2te vereinfachte Änderung des Bebauungsplanes „Birkenstraße West“

Satzung der Stadt Penzberg zur **2ten** vereinfachten Änderung des Bebauungsplanes
„Birkenstraße West“ vom 10.10.2019

5. 2. Änderung des Bebauungsplans „Birkenstraße West“ für den Teilbereich E (östlich der Straße „An den Eichen“) : Aufstellungsbeschluss

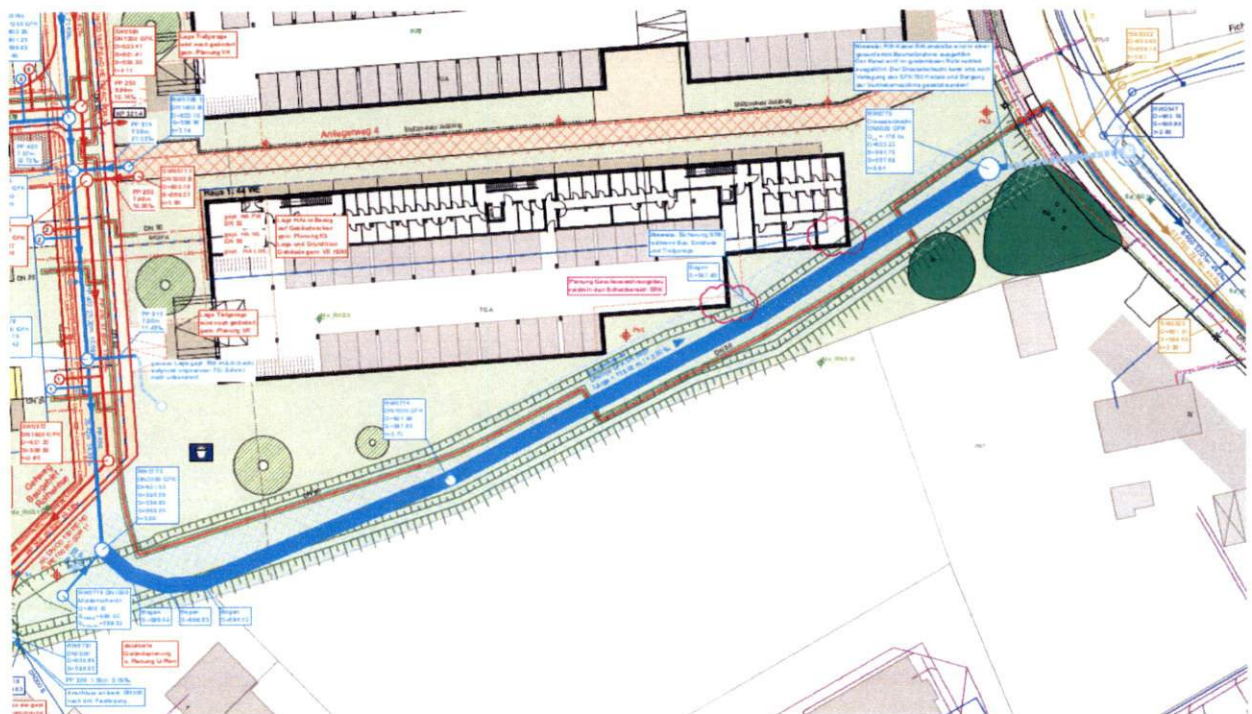
Der Bebauungsplan ist dahingehend zu ergänzen, indem

- Folgende textliche Festsetzung angefügt wird:
„Tiefgaragenzufahrten sind konstruktiv so zu gestalten, dass infolge von Starkregen auf der Straße oberflächlich abfließendes Wasser nicht eindringen kann.“
„Zum Schutz vor eindringendem Abwasser aus der Kanalisation in tiefliegende Räume sind geeignete Schutzvorkehrungen vorzusehen, z. B. Hebeanlagen oder Rückschlagklappen.“
„Gebäude, die aufgrund der Hanglage ins Gelände einschneiden, sind bis 25 cm über Gelände konstruktiv so zu gestalten, dass infolge von Starkregen oberflächlich abfließendes Wasser nicht eindringen kann.“
„In Wohngebäuden, die aufgrund der Hanglage ins Gelände einschneiden, müssen Fluchtmöglichkeiten in höhere Stockwerke bzw. Bereiche vorhanden sein.“
„In öffentlichen Gebäuden, die aufgrund der Hanglage ins Gelände einschneiden, müssen öffentlich zugängliche beschilderte Fluchtmöglichkeiten in höhere Stockwerke oder Bereiche vorhanden sein.“
